Европейская экономическая комиссия**Комитет по внутреннему транспорту****Всемирный форум для согласования правил
в области транспортных средств****175-я сессия**

Соглашение 1958 года:**Рассмотрение проектов поправок к существующим
правилам ООН, представленных GRSP****Предложение по поправкам серии 03 к Правилам № 129
ООН (усовершенствованные детские удерживающие
системы)****Представлено Рабочей группой по пассивной безопасности***

Поправки серии 03 к Правилам № 129 ООН (усовершенствованные детские удерживающие системы)

Рисунки ребенка, удерживаемого лямкой

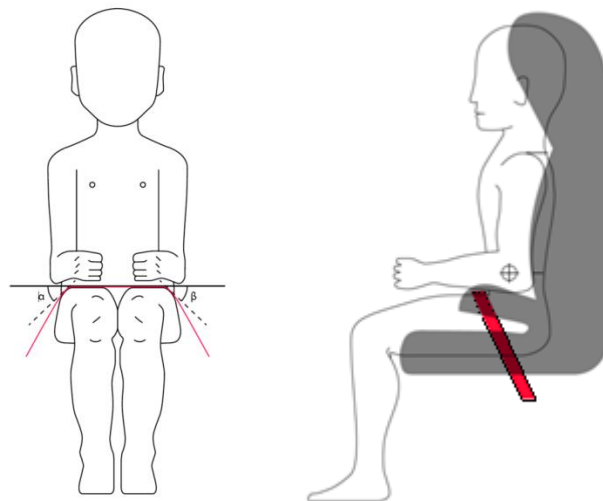
Пункт 6.2.1.5 изменить следующим образом:

«6.2.1.5 Все удерживающие устройства ... чрезмерным нагрузкам.

В случае бустерных сидений поясная часть ремня безопасности для взрослых должна быть устроена таким образом, чтобы нагрузки, передаваемые с обеих сторон через этот поясной ремень для взрослых, приходились на таз. Направление нагрузки на таз должно обеспечиваться с момента размещения ребенка в устройстве; поясная лямка ремня должна проходить по бедрам в направлении назад, едва касаясь складки на уровне таза. Углы α и β , образованные линией касания бедер лямкой и горизонталью, должны составлять более 10° .

Плечевая часть ремня безопасности для взрослых должна быть устроена таким образом, чтобы не допускалось высвобождения туловища и шеи ребенка.»

Рис. 2

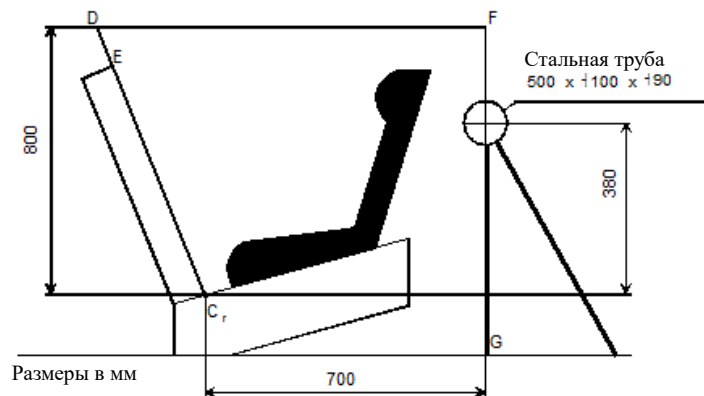
Пункт 6.6.4.4.1.2.1 изменить следующим образом:

«6.6.4.4.1.2.1 Амплитуда движения головы: никакая из частей головы манекена не должна выступать за пределы плоскостей FD, FG и DE, показанных на рис. 2 ниже. Этот момент определяют по результатам проверки с точностью до 300 мс или в момент окончательного возвращения манекена в неподвижное состояние в зависимости от того, что происходит раньше; за исключением испытаний с использованием манекена Q6 или Q3, когда значение по отношению к плоскости FD составляет 840 мм.

В том случае, если испытание проводится в соответствии с пунктом 6.6.4.1.6.1.1 либо пунктом 6.6.4.1.6.1.2 или пунктом 6.6.4.1.8.2 выше, рассматриваются только результаты испытания при второй конфигурации без учета перемычки диаметром 100 мм.

Рис. 4

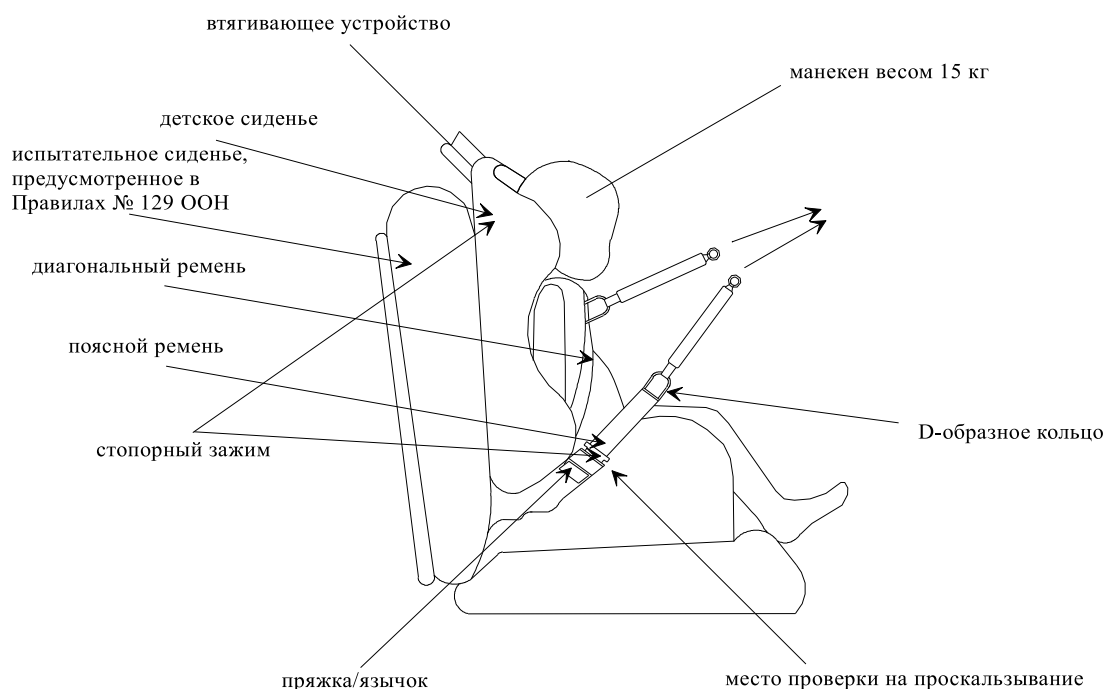
7.2.9.1 Устройства класса А

Усовершенствованная детская удерживающая система и самый крупный манекен, для которого предназначена эта усовершенствованная детская удерживающая система, устанавливаются, как это показано на рис. 4 ниже. Используемые ляпки должны соответствовать предписаниям приложения 23 к настоящим Правилам. Стопорное устройство полностью зажимается, и в том месте, где ремень входит в зажим, наносится отметка. К ремню подсоединяются динамометры через D-образное кольцо и в течение не менее одной секунды прилагается сила, превышающая в два раза ($\pm 5\%$) массу самого тяжелого в данном размерном диапазоне манекена. Нижнее положение используется для стопорных зажимов в положении А, а верхнее – для зажимов в положении В. Эта сила прилагается еще девять раз. Затем на ремне делается дополнительная отметка в том месте, где ремень входит в стопорный зажим, и измеряется расстояние между двумя отметками. В ходе испытания стягивающее устройство должно быть отключено.

1. Схемы знаков официального утверждения

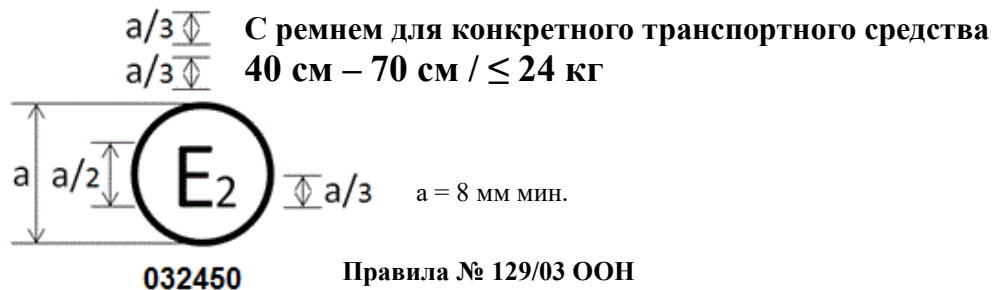
Приложение 2 изменить следующим образом:

...в соответствии с которыми было предоставлено официальное утверждение.

Усовершенствованная детская удерживающая система, на которой проставлен вышеуказанный знак официального утверждения, представляет собой устройство, которое можно устанавливать на любое универсальное сиденье транспортного средства и использовать в размерном диапазоне 40–70 см; она официально утверждена во Франции (E 2) под номером 032439. Номер официального утверждения указывает, что данное официальное утверждение было предоставлено в соответствии с требованиями Правил ООН, касающихся официального утверждения универсальных усовершенствованных детских удерживающих систем с ремнем, используемых на борту автотранспортных средств, с внесенными в них поправками серии 03. Кроме того, на знаке официального утверждения должны быть указаны название Правил ООН, а после него – серия поправок, в соответствии с которыми было предоставлено официальное утверждение.

Усовершенствованная детская удерживающая система, на которой проставлен вышеуказанный знак официального утверждения, представляет собой устройство, которое нельзя устанавливать на каждом транспортном средстве и которое можно использовать в размерном диапазоне 40–70 см; она официально утверждена во Франции (E 2) под номером 032450. Номер официального утверждения указывает, что данное официальное утверждение было предоставлено в соответствии с требованиями Правил ООН, касающихся официального утверждения усовершенствованных детских удерживающих систем с ремнем для конкретного транспортного средства, используемых на борту автотранспортных средств, с внесенными в них поправками серии 03. Кроме того, на знаке официального утверждения должны быть указаны название Правил ООН, а после него – серия поправок, в соответствии с которыми было предоставлено официальное утверждение.

2. Схемы знака официального утверждения в сочетании со знаком модуля

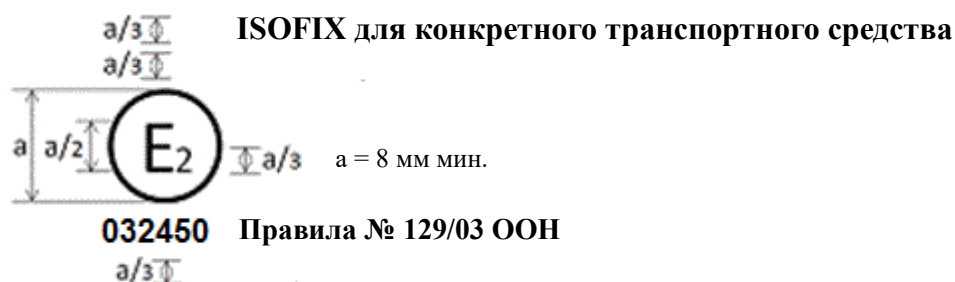
Усовершенствованная детская удерживающая система, на которой проставлен вышеуказанный знак официального утверждения, представляет собой устройство, включая модуль(и), которое можно устанавливать на любом сиденье, совместимом с сиденьем размера i транспортного средства. Она официально утверждена во Франции (E 2) под номером 032439. Номер официального утверждения указывает, что данное официальное утверждение было предоставлено в соответствии с требованиями Правил ООН, касающихся официального утверждения усовершенствованных детских удерживающих систем, используемых на борту автотранспортных средств, с внесенными в них поправками серии 03. Кроме того, на знаке официального утверждения должны быть указаны название Правил, а после него – серия поправок, в соответствии с которыми было предоставлено официальное утверждение.

Усовершенствованная детская удерживающая система, на которой проставлен вышеуказанный знак официального утверждения, представляет собой устройство, включая модуль(и), которое нельзя устанавливать на каждом транспортном средстве. Она официально утверждена во Франции (E 2) под номером 032450. Номер официального утверждения указывает, что данное официальное утверждение было предоставлено в соответствии с требованиями Правил ООН, касающихся официального утверждения усовершенствованных детских удерживающих систем ISOFIX для конкретного транспортного средства, используемых на борту автотранспортных средств, с внесенными в них поправками серии 03. Кроме того, на знаке официального утверждения должны быть указаны название Правил, а после него – серия поправок, в соответствии с которыми было предоставлено официальное утверждение.

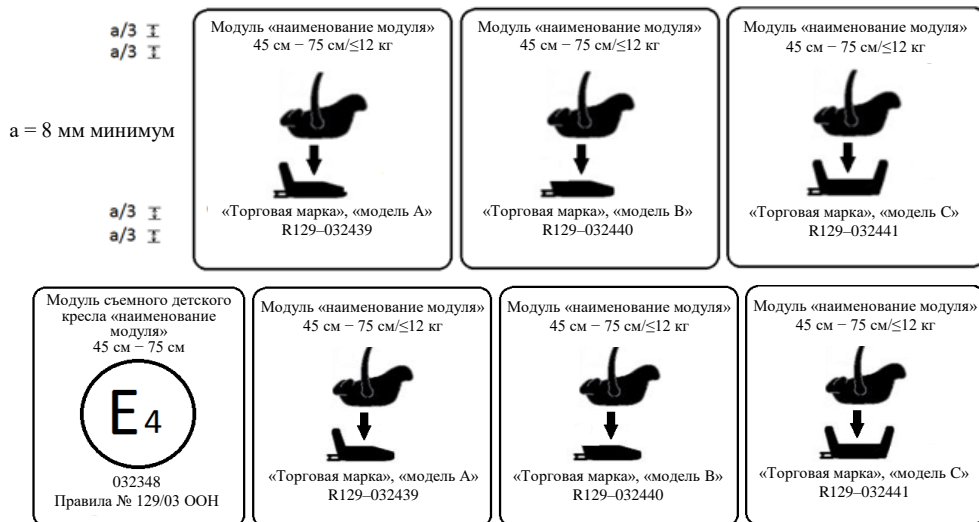
- 2.1 Схемы знака модуля в сочетании со знаком официального утверждения
- 2.1.1 Если модуль официально утверждается для использования с более чем одним основанием, то индивидуальные сочетания основания и модуля указываются на модуле при помощи отдельных знаков модуля, на каждом из которых приводятся их применимые диапазоны размеров.

Схема знаков официального утверждения и знаков модуля на модуле, на который нанесены знак официального утверждения, свидетельствующий об автономном режиме использования, и знак модуля, свидетельствующий об использовании на трех различных основаниях, являются нижеследующими.

Модуль, на который нанесены указанные выше знаки, может использоваться в качестве универсальной усовершенствованной детской удерживающей системы с ремнем в диапазоне размеров 45 см – 75 см; он официально утвержден на основании Правил № 129-03 ООН под номером 032348.

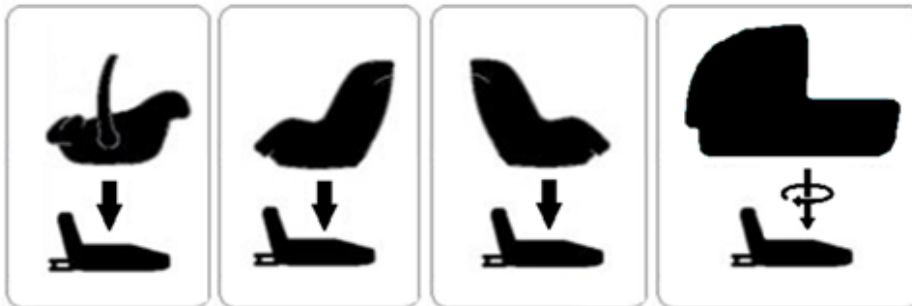
- 2.1.2 Если модуль может быть установлен в положениях, соответствующих различным направлениям, то на модуль наносятся отдельные знаки модуля, на каждом из которых приводятся их применимые диапазоны размеров.

Модуль, на который нанесены указанные выше знаки, может использоваться в положении против направления движения с основанием «торговая марка и модель А» в диапазоне размеров 60 см – 105 см и при предельной массе в 18 кг; он официально утвержден на основании Правил № 129-03 ООН под номером 032441.

Модуль, на который нанесены указанные выше знаки, также может использоваться в положении по направлению движения с основанием «торговая марка и модель А» в диапазоне размеров 85 см – 105 см и при предельной массе в 18 кг; он официально утвержден на основании Правил № 129-03 ООН под номером 032441.

Рис. 1
Процедура типа 1

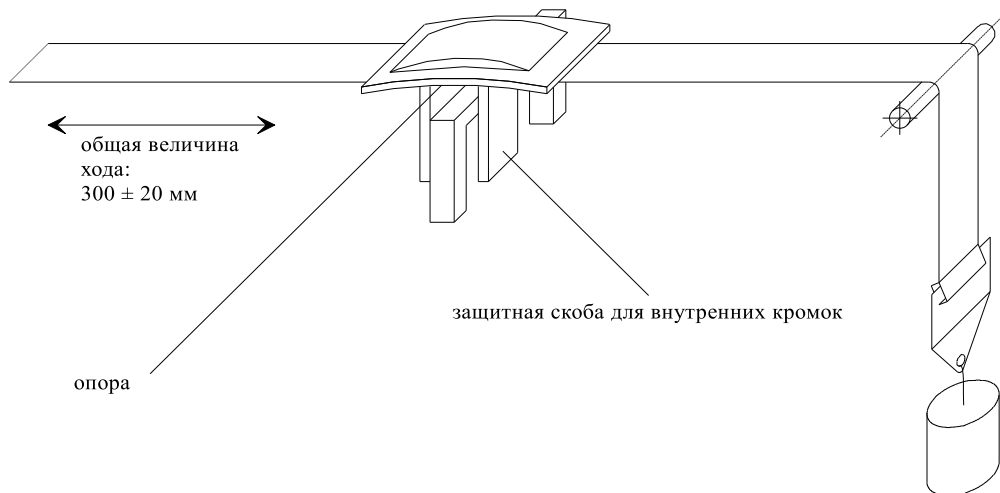
Приложение 5, рис. 1 и 2 изменить следующим образом:

$F = 10 \pm 0,1 \text{ Н}$, может быть увеличено до максимум $F = 60 \pm 0,5 \text{ Н}$
(см. таблицу 8, пункт 7.2.5.2.6.2)

Рис. 2
Процедура типа 2

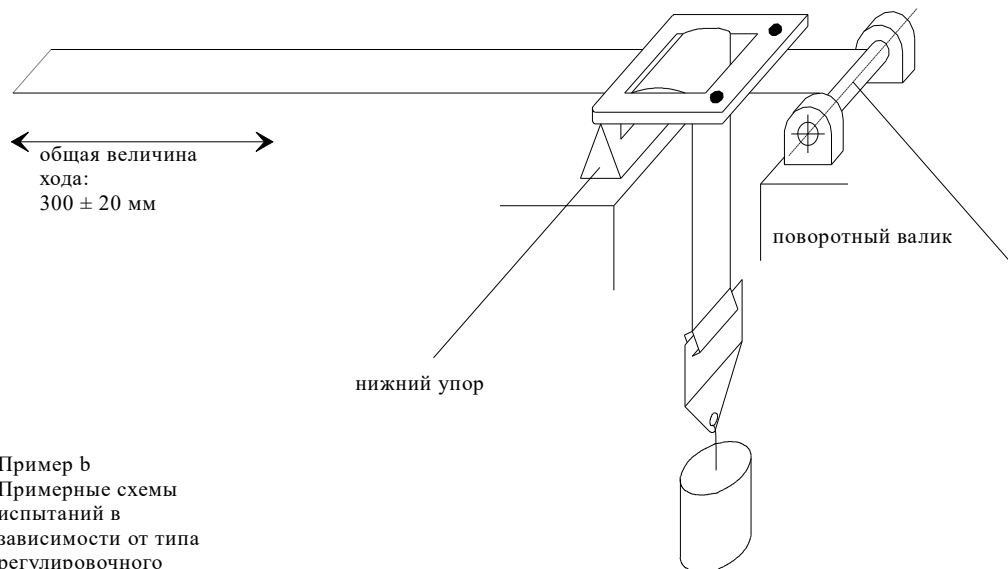
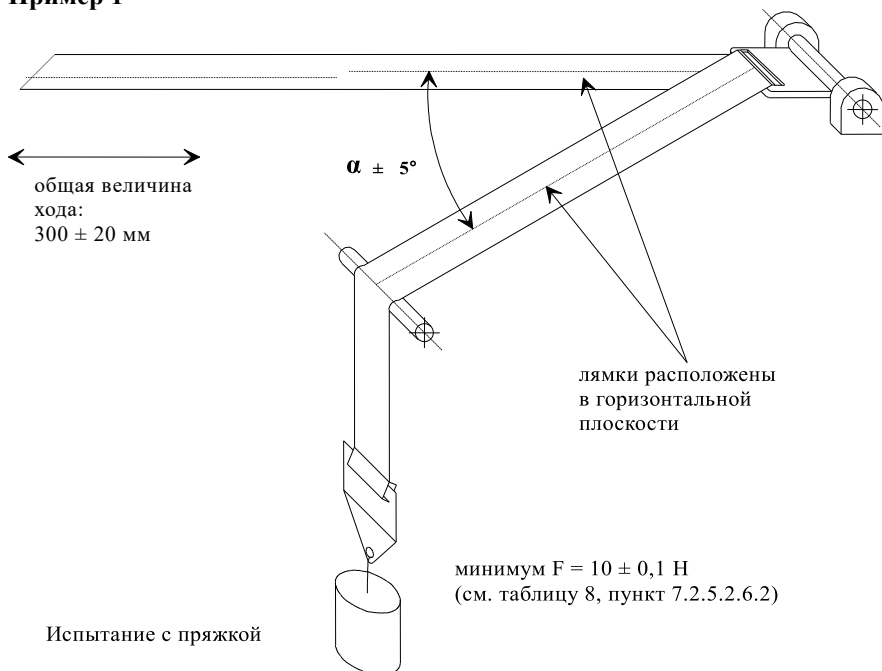
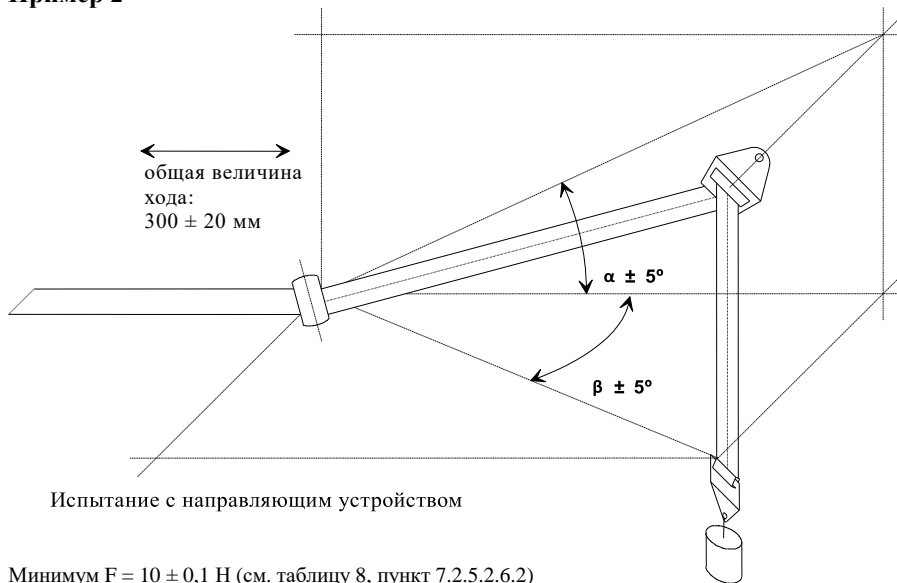
$F = 10 \pm 0,1 \text{ Н}$, может быть увеличено до максимум $F = 60 \pm 0,5 \text{ Н}$
(см. таблицу 8, пункт 7.2.5.2.6.2)

Пример b
Примерные схемы
испытаний в
зависимости от типа
регулирующего
устройства

Ниже приведены два примера схемы испытания

Где α и β воспроизводят углы в реальных (трехмерных) условиях установки...»

«Рис. 5

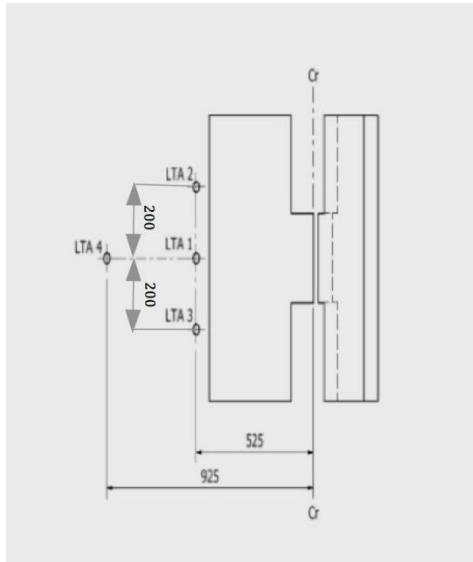
Добавление 2, включить следующий новый рис. 5:

Крепления нижней лямки (LSA 1, LSA 2, LSA 3 и LSA 4)

Рис. 3

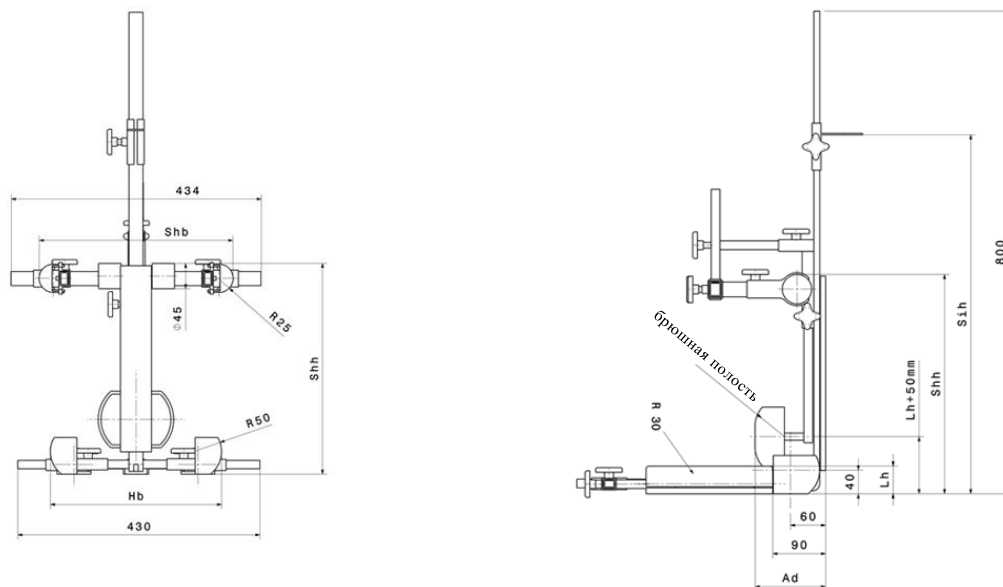
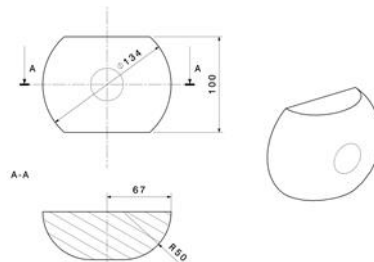
Вид (сбоку и спереди) измерительного устройства, предназначенного для измерений, применимых в случае усовершенствованных детских удерживающих систем с противоударным экраном

Подробная информация о брюшной полости
